Elektrische installaties op laagspanning en op zeer lage spanning (Boek 1 - KB 8/09/2019) - Algemene Directie Energie

📍 Plaats van de inspectie: FERDINAND UYLENBROECKSTRAAT 116, 1600 SINT-PIETERS-LEEUV

📄 Inspectietype: Periodieke Inspectie (6.5)

BESLUIT: NIET CONFORM

Foto

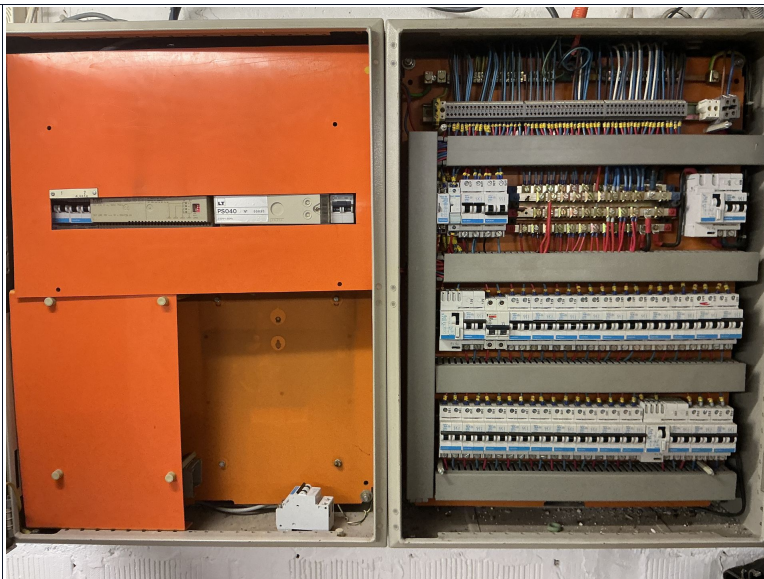
NL: Openingen in het verdeelbord moeten doeltreffend en duurzaam worden afgedicht. AREI Boek 1, onderafdeling4.2.2. FR Les ouvertures dans le tableau électrique doivent être obturées de manière efficace et durable. RGIE Livre 1, sous-section4.2.2. NL De beschermingsgraad (IP) van het bord is onvoldoende. Dit moet minimaal IPXXB zijn. AREI Boek 1, bepalingen inzake bescherming tegen rechtstreeks aanraking. FR Le degré de protection (IP) du tableau est insuffisant et doit être au minimum IPXXB. RGIE Livre 1, dispositions relatives à la protection contre les contacts directs.

NL: Beschadigde schakelaars moeten worden vervangen of hersteld. Er bestaat risico op rechtstreeks contact met onder spanning staande delen. AREI Boek 1, onderafdeling3.1.3. FR Les interrupteurs endommagés doivent être remplacés ou remis en état. Il existe un risque de contact direct avec des parties sous tension. RGIE livre1, sous-section 3.1.3.
